# 質疑回答書

件名 青山中学校武道場吊天井耐震対策工事

特記	工事名称	青山中学校 武道場吊天井耐震対策工事	承認	検図	設計	製図	作図年月日	図面番号
	図面名称	矩計図③ (改修後)					R2. 8. 31	A-20
	縮尺	S=1:40					訂正年月日	種別

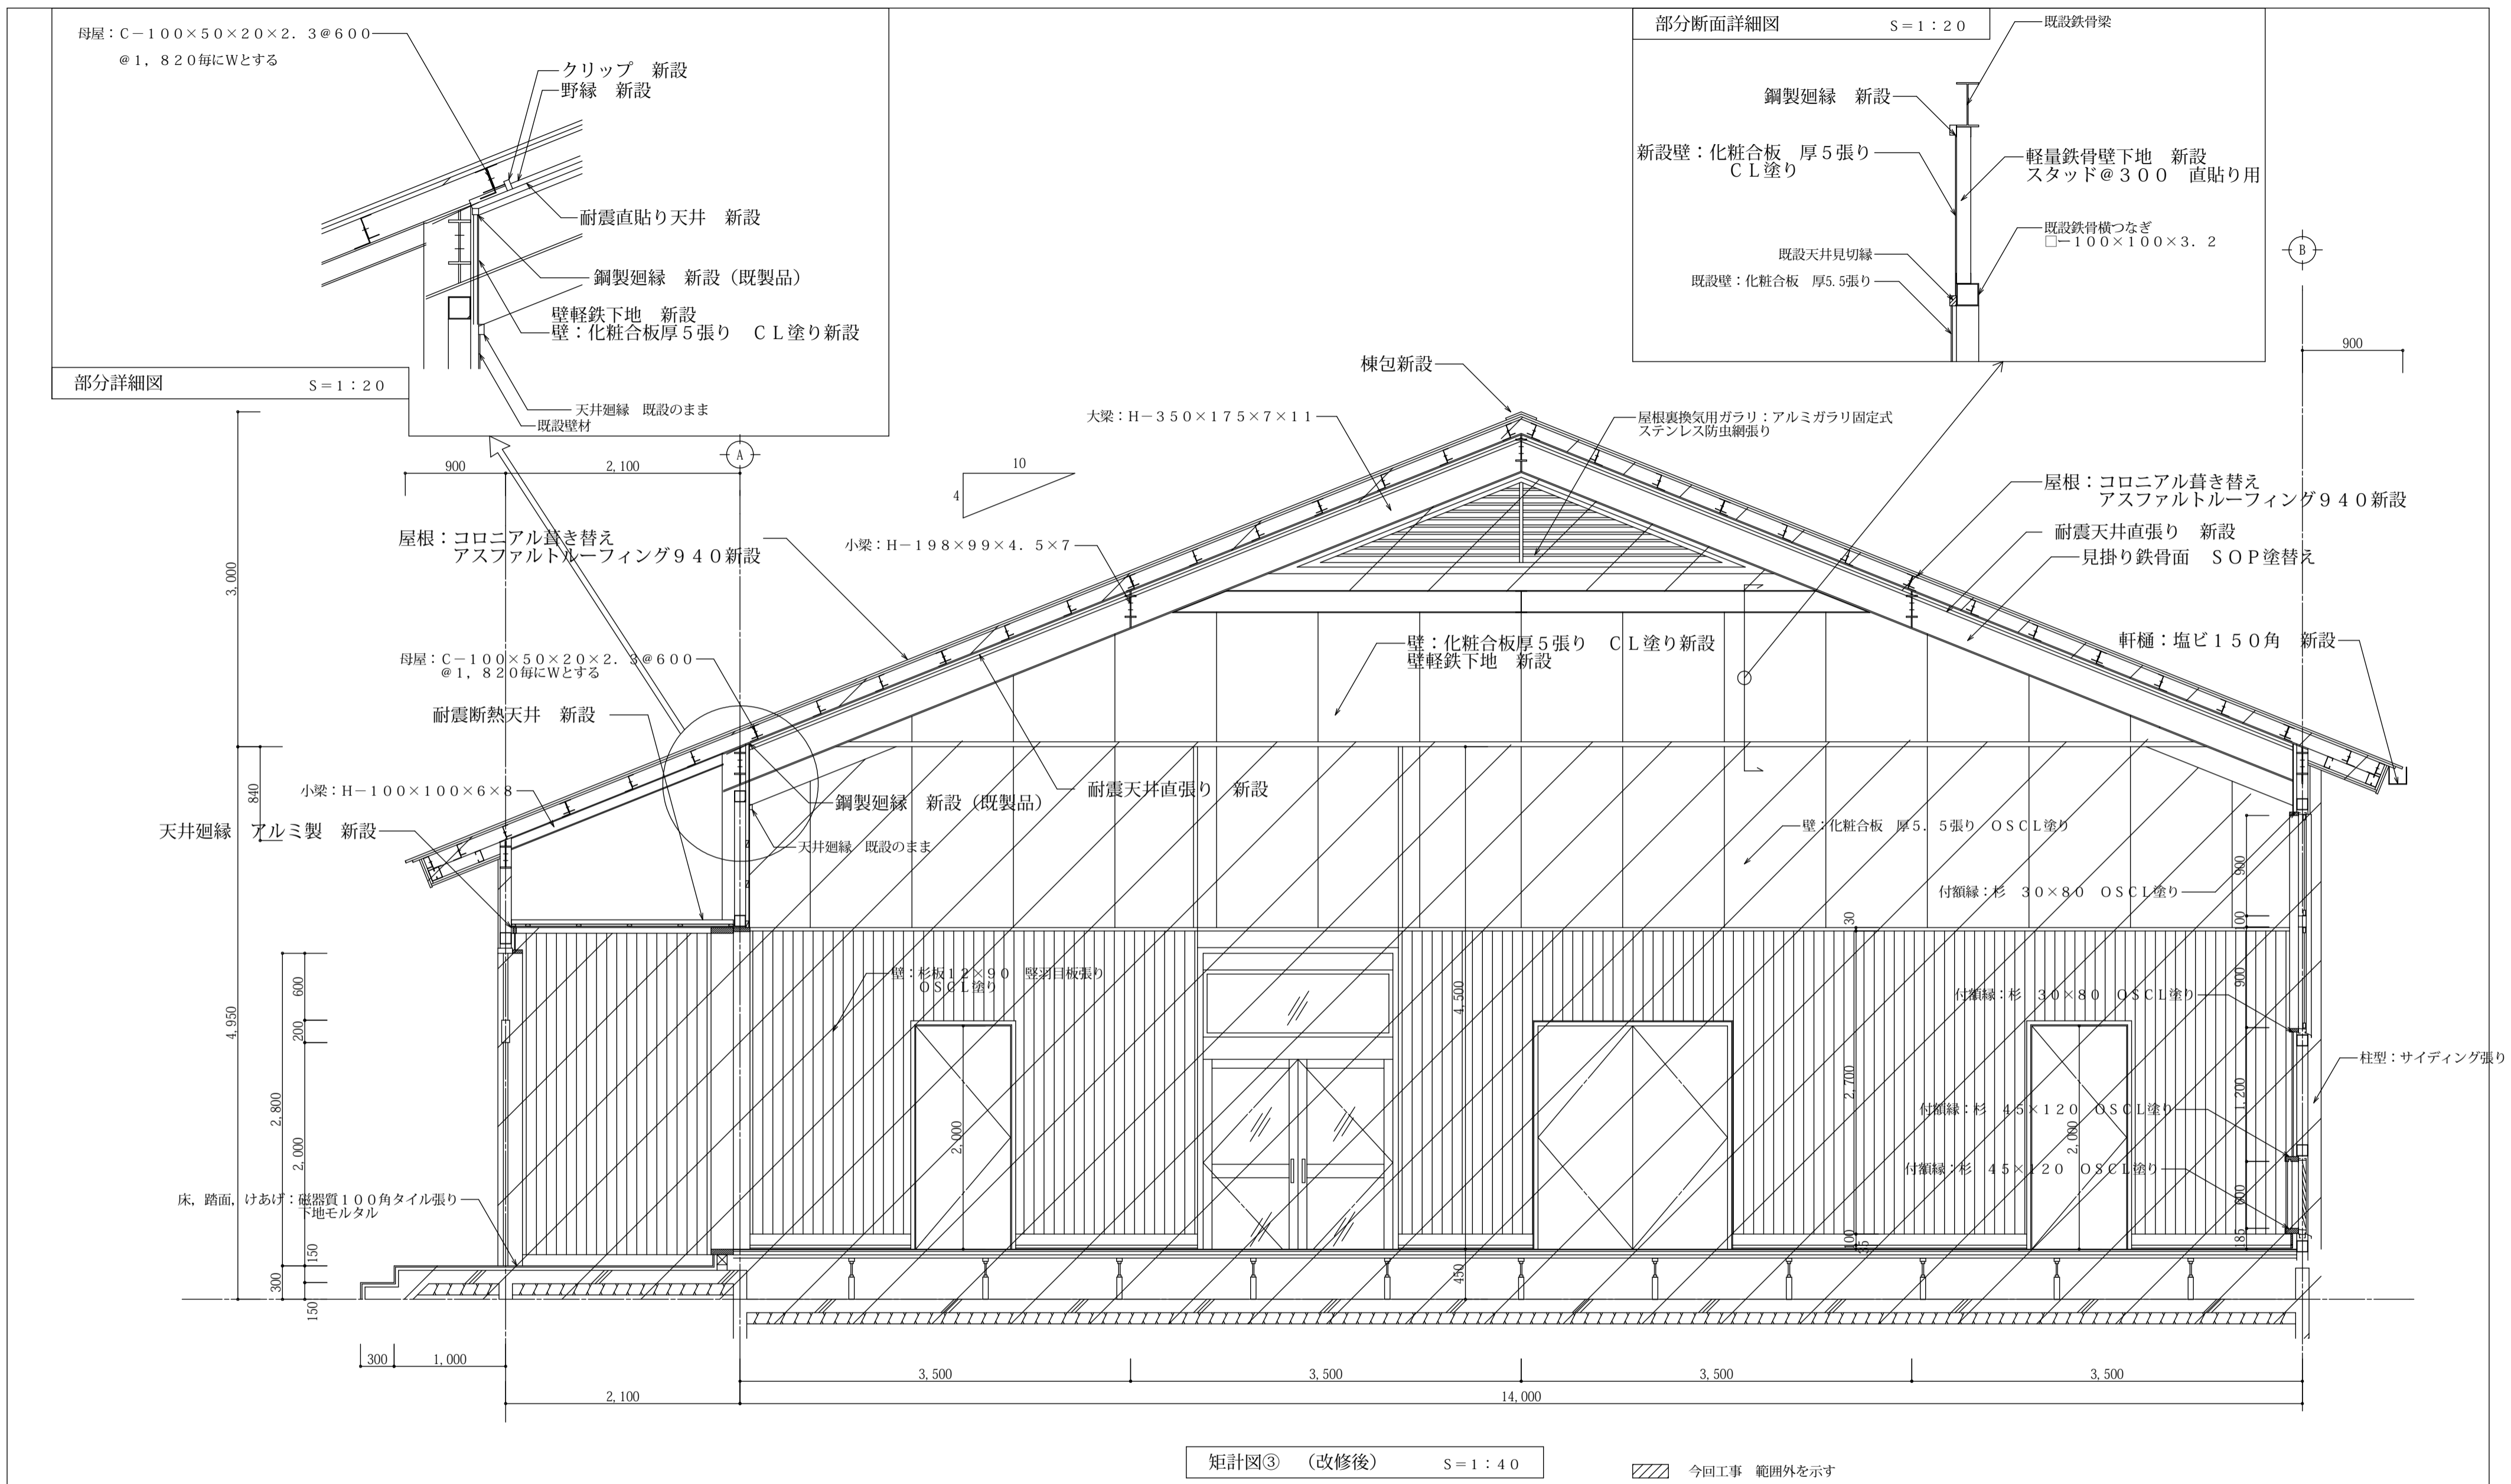
番号	設計書	図面番号	質 疑	回 答
1	NO. 5	A-3 (6-6)	軽量鉄骨壁下地スタッド65型の表記がありますが、公共建築工事標準仕様書の使用天井高制限4mを超えています。矩計図にスタッドの納まりが表記されていない為、分かりません。 スタッド取付納まり図を御提示下さい。	スタッド取付納まり図を図面A-20へ追加しました。
2	NO. 5	A-4	新設壁化粧合板は、シナ合板t=5.5と解釈してよろしいでしょうか。	天然化粧合板 厚5mmとしてください。
3	NO. 5	A-6	武道場の新設カラー鋼板製既製品廻縁の参考品番を御提示下さい。	三洋工業製 SV Z型ジョイナーです。
4	NO. 6		既存開閉装置も露出型でしょうか。	既存の開閉装置はフック棒です。
